Dodatek č. 4 ke Smlouvě o dílo č. 0022/0/OPRI/20
uzavřený podle ustanovení § 2586 a násl. zákona č. 89/2012 Sb., občanský zákoník,
v platném znění (dále jen „občanský zákoník“)

2.2. Tento dodatek č. 4 (dále jen „dodatek“) se uzavírá z důvodu nezbytného provedení v příloze č. 1 uvedených dodatečných stavebních prací a dodávek, jejichž potřeba vznikla v průběhu provádění díla v důsledku okolností, které objednatel s náležitou péčí nemohl předvídat, odhalené v průběhu provádění díla. Zejména se jedná o dodatečné sanační opatření římsy severní a jižní fasády, instalaci nového venkovního rozvodu VZT – odvětrání kuchyně, dodatečnou sanaci zdiva, nová skladba terasy 3. n.p, realizaci přeložky telefonních rozvodů, úpravu římsy a zdiva, doplnění a změnu fasádních mřížek, stavební úpravy vikýřů, doplnění zámkové dlažby, záměna prvků a materiálů, úpravu řešení rohože před vstupem do objektu, stavební úpravy terasy, venkovní úpravy – osazení stromů, realizaci zpevněných ploch západ a sever. Podrobněji specifikováno v příloze č. 1 tohoto dodatku.

Stavba: **ZŠ Nepomuckého, zateplení objektu a výměna oken**

JIŽNÍ POHLED

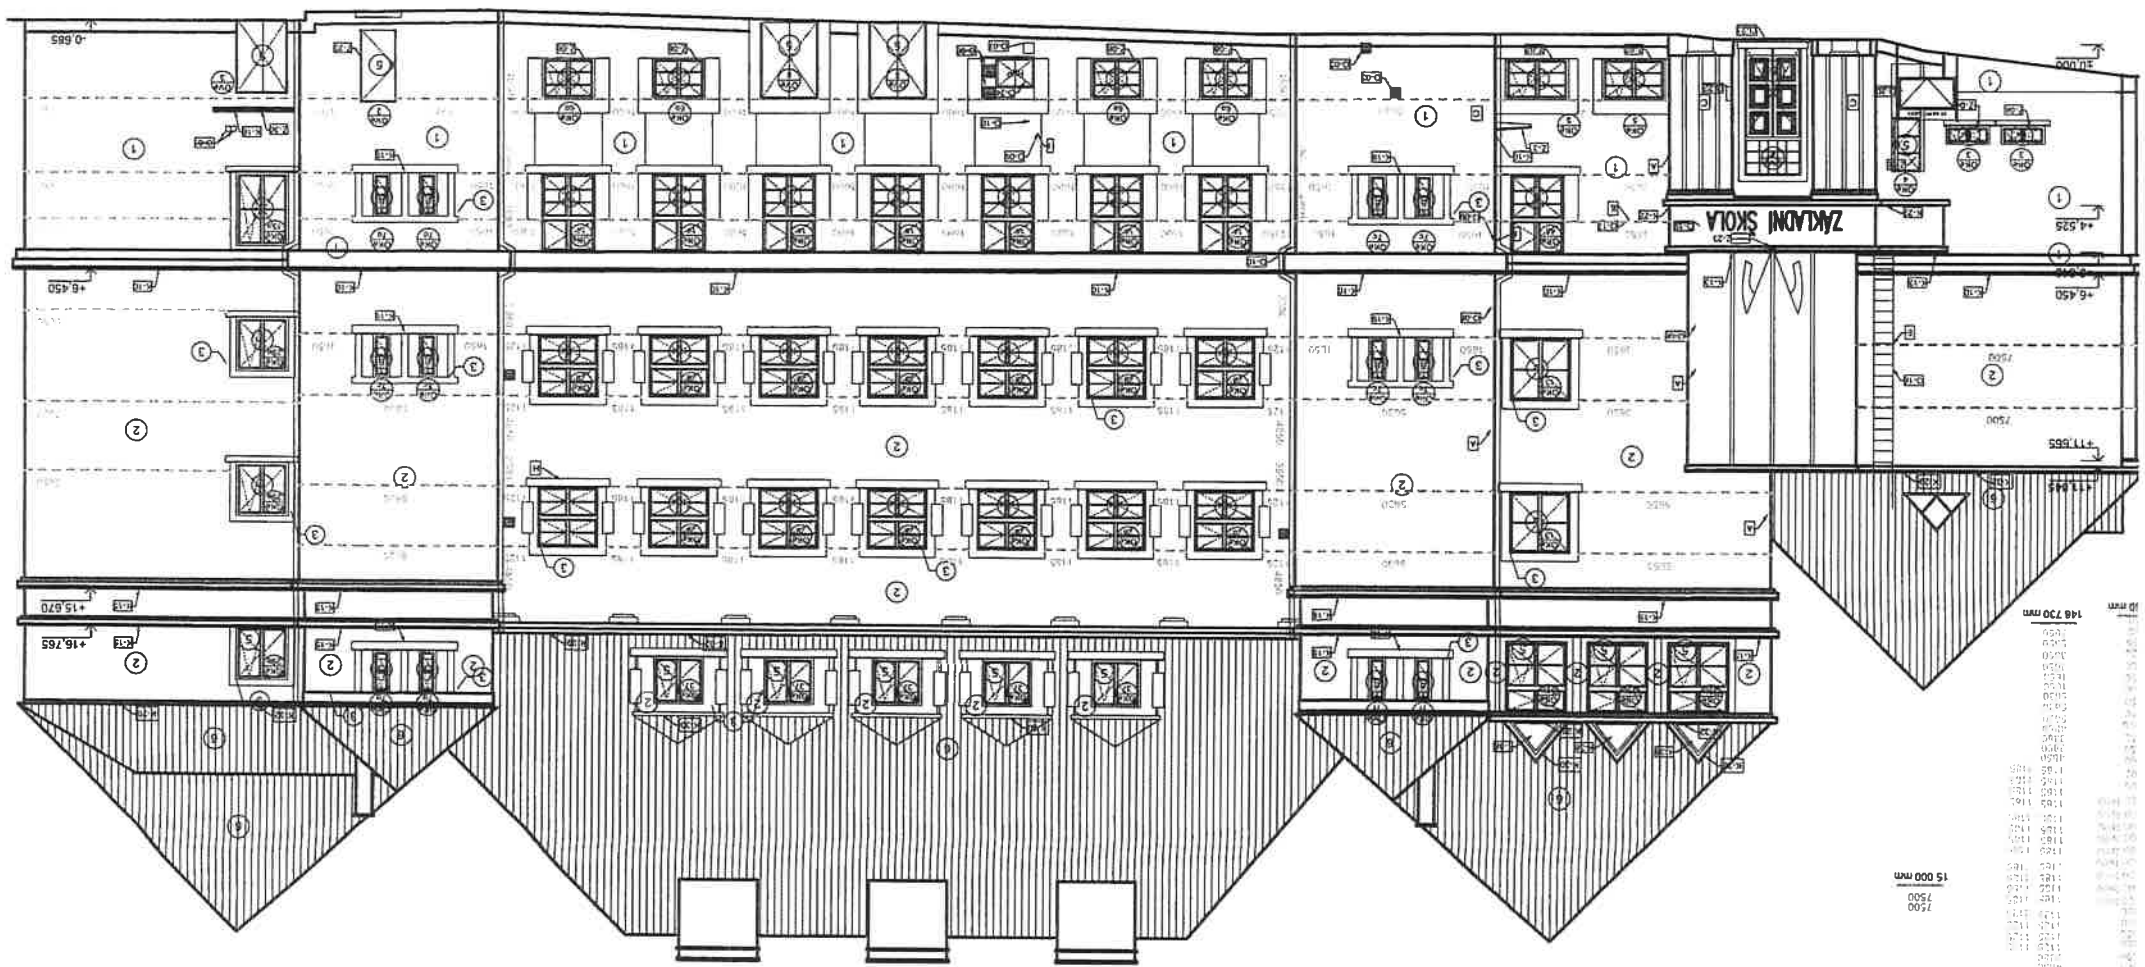
Provedení bosázních profilů (nuty)

Stavební oddíl: Architektonicko stavební	Část: Ostatní výrobky																								
Popis změny: Dle upřesnění architekta byly provedeny bosázní profily (nuty) fasády.																									
Zdůvodnění změny:																									
Posouzení změny - autorský dozor projektanta: AD souhlasí s realizací.																									
Posouzení změny - technický dozor <i>obscurne</i>																									
Dopady:

OPRAVA ŘÍMSY

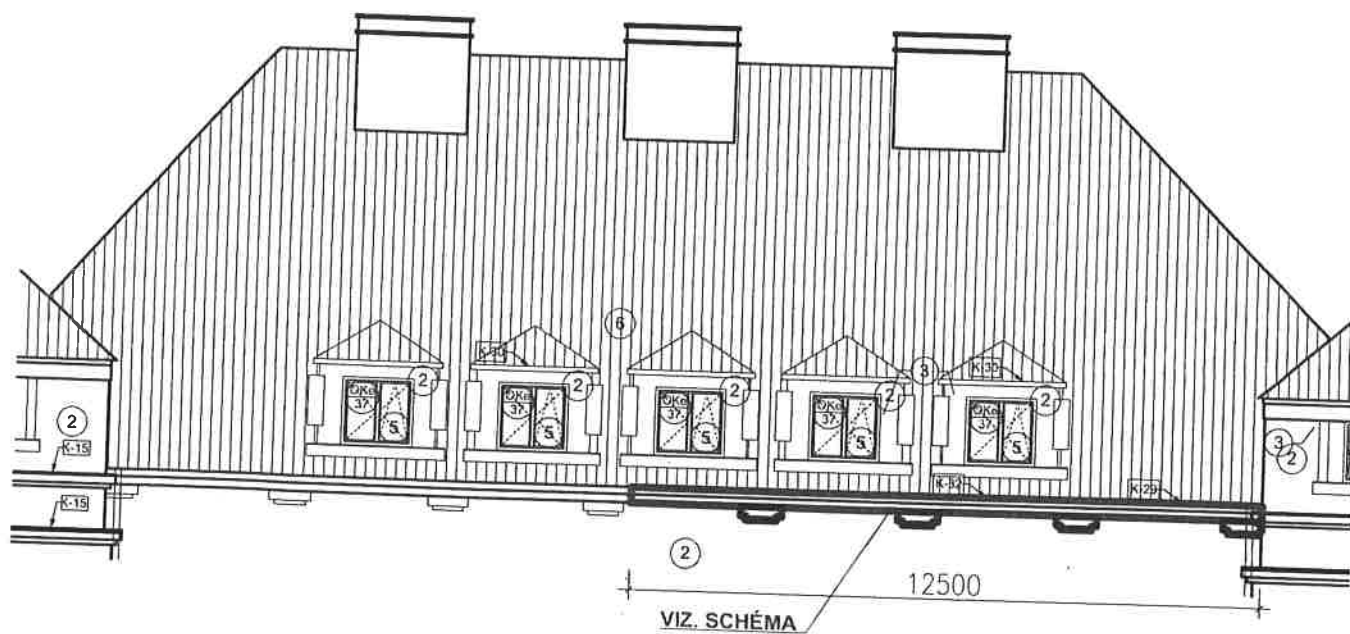
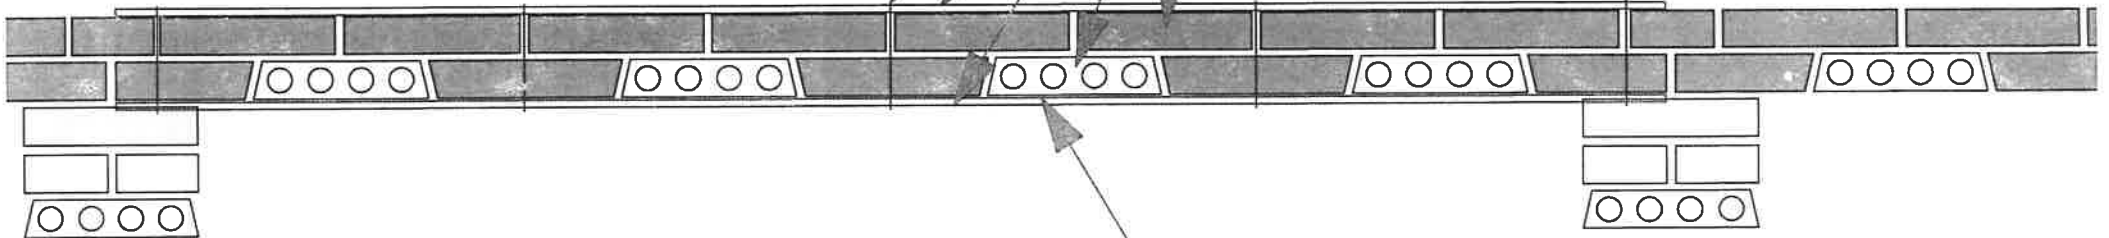
Sanace římsy

Stavební oddíl: Architektonicko stavební	Část: Svislé a kompletní konstrukce																								
<p>Popis změny: Sanace degradované severní římsy.</p>																									
<p>Zdůvodnění změny: V průběhu odstraňování omítek bylo zjištěno, že část kce korunové římsy vč. ozdobných prvků severní fasády je degradovaná, staticky nestabilní. Bylo rozhodnuto o sanaci této římsy.</p>																									
<p>Posouzení změny - autorský dozor projektanta: Autorský dozor souhlasí a doporučuje realizaci.</p>																									
<p>Posouzení změny - technický dozor</p> <p><i>OBARUHLAŠENO</i></p>																									
<p>Dopady:</p>

RÁDLOVACÍ DRÁT ZN PR. MIN. 2MM
SVÁZAT HORNÍ A SPODNÍ VÝZTUŽ
ODVRTÁVAT BEZ PŘÍKLEPU

OBNOVENÍ KLENBOVÉHO EFEKTU
ZVĚTRALÉ PRVKY PROHODIT
(ZAOMÍTAT) CEMENTOVOU MALTOU

POHLED NA STŘECHU - OPRAVA HLAVNÍHO OBJEKTU

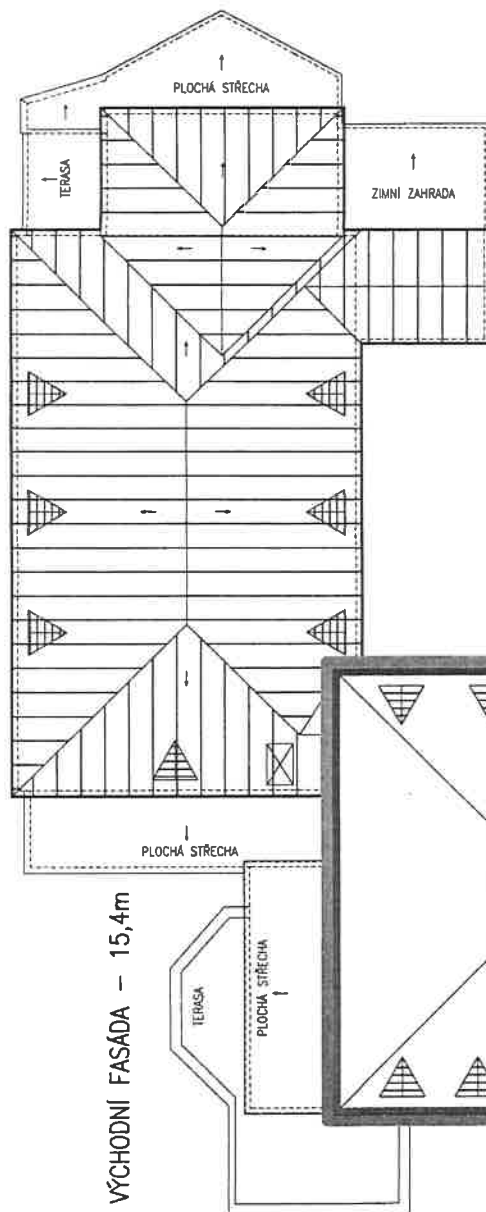
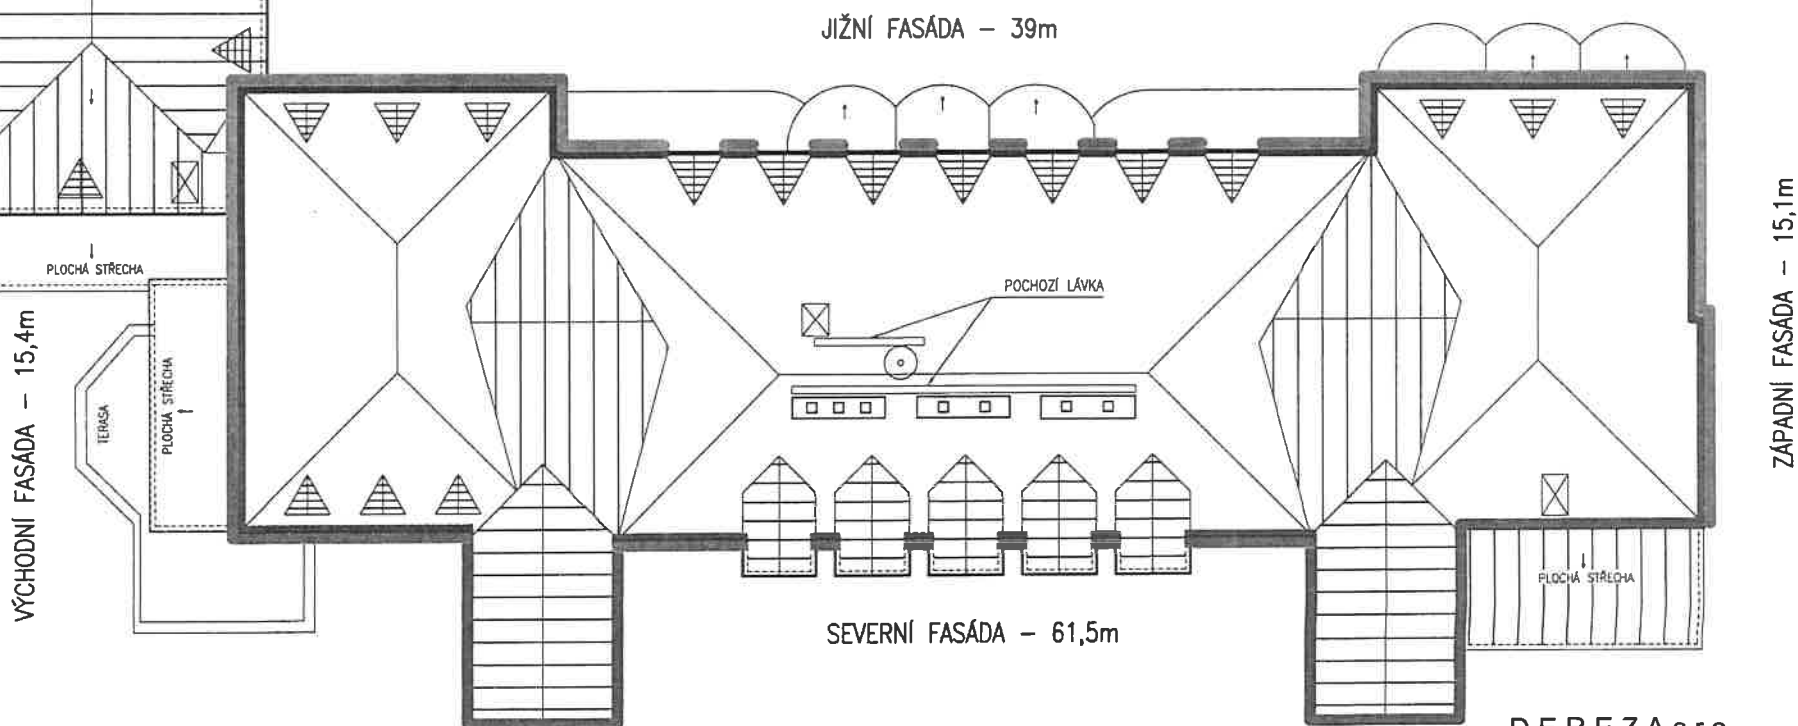
Vyčištění střešních říms

Stavební oddíl: Architektonicko stavební	Část: Ostatní výrobky																								
<p>Popis změny: V průběhu stavby bylo zjištěno, že na střešních římsách jsou zbytky stavebního materiálu. Tento materiál zatěžuje římsy a bylo nutno jej odstranit.</p>																									
<p>Zdůvodnění změny: Vyčištění římsy od stavebního materiálu z důvodu zatížení.</p>																									
<p>Posouzení změny - autorský dozor projektanta: AD souhlasí s realizací.</p>																									
<p>Posouzení změny - technický dozor</p> <p style="text-align: center;">SOUSOHLA SĚMLO</p>																									
<p>Dopady:</p>

— ČIŠTĚNÍ ŘÍMS HL. OBJEKTU
 - CELKOVÁ DÉLKA: 131 mb

— KRYTINA BETONOVÁ - OCHRANNÁ A VĚTRACÍ MŘÍŽKA
 - CELKOVÁ DÉLKA: 119,3 mb

NÁZEV VZT komín	Ks. 1
	VÝKRES ČÍSLO 21207-2-0

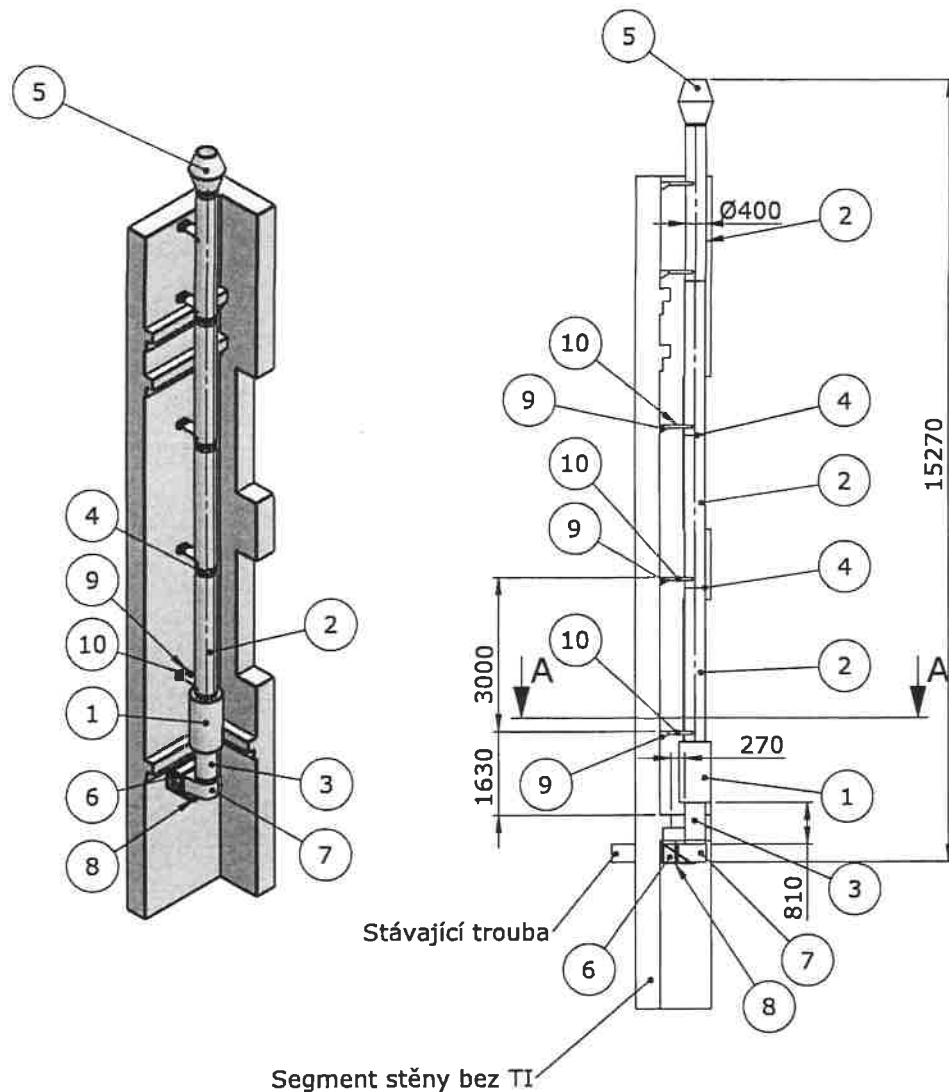
Nový rozvod VZT (odvětrání kuchyně)

Stavební oddíl: Architektonicko stavební	Část: Ostatní výrobky																								
Popis změny: V průběhu stavby bylo stávající VZT potrubí demontováno a architektem požadováno potrubí nové. Bylo schváleno nové kulaté potrubí v požadovaném odstínu.																									
Zdůvodnění změny: Vzhledové provedení jižní fasády dle požadavku architekta.																									
Posouzení změny - autorský dozor projektanta: AD souhlasí a doporučuje odsouhlasit změnu, která nemá negativní vliv na tepelně technické parametry objektu.																									
Posouzení změny - technický dozor <i>OB JOURNALS ETC</i>																									
Dopady:

PŮDORYS 3.NP + ŘEZ - TERASA

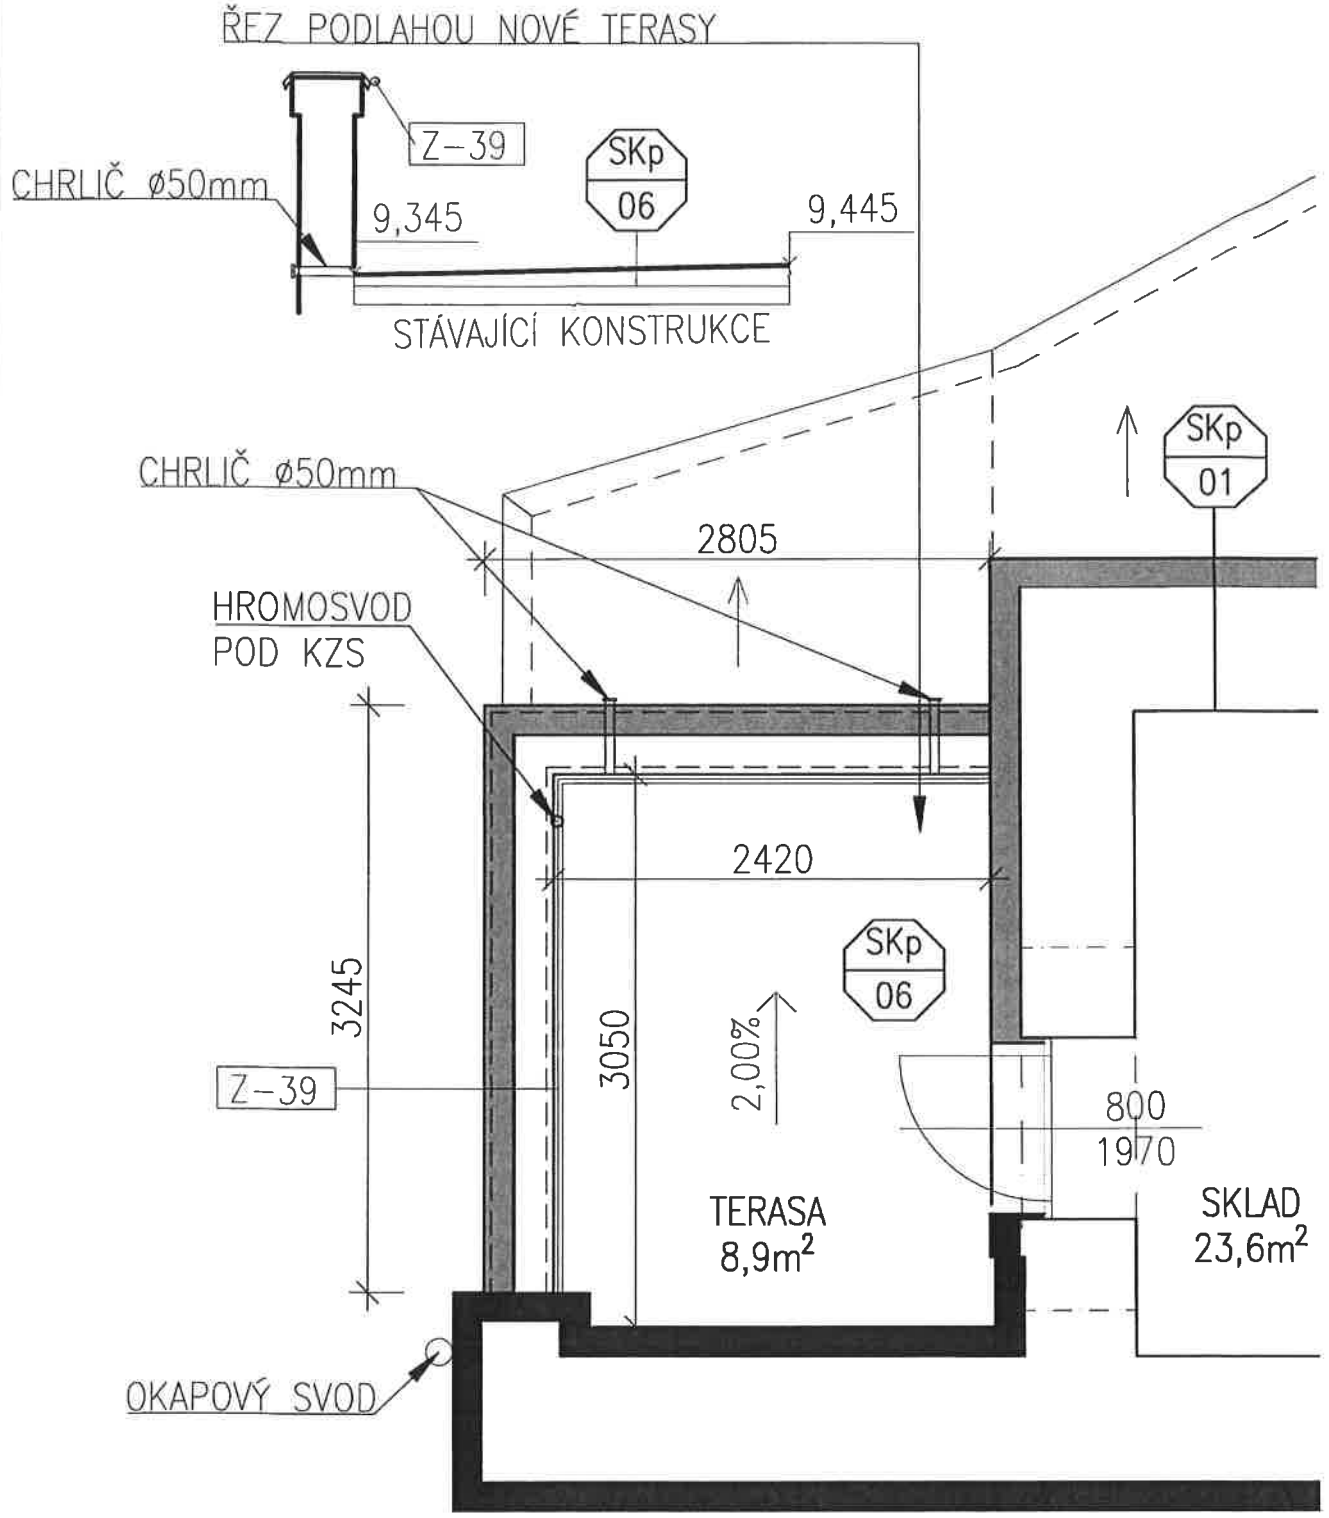
Nová skladba terasy 3.NP

Stavební oddíl: Architektonicko stavební	Část: Ostatní výrobky																								
Popis změny: V průběhu stavby po demontáži stávajícího zastřešení bylo rozhodnuto architektem o přespádování terasy.																									
Zdůvodnění změny: Upravená skladba terasy (hydroizolace vč. dlažeb).																									
Posouzení změny - autorský dozor projektanta: AD souhlasí s realizací.																									
Posouzení změny - technický dozor <i>OSOUHLA SENO</i>																									
Dopady:
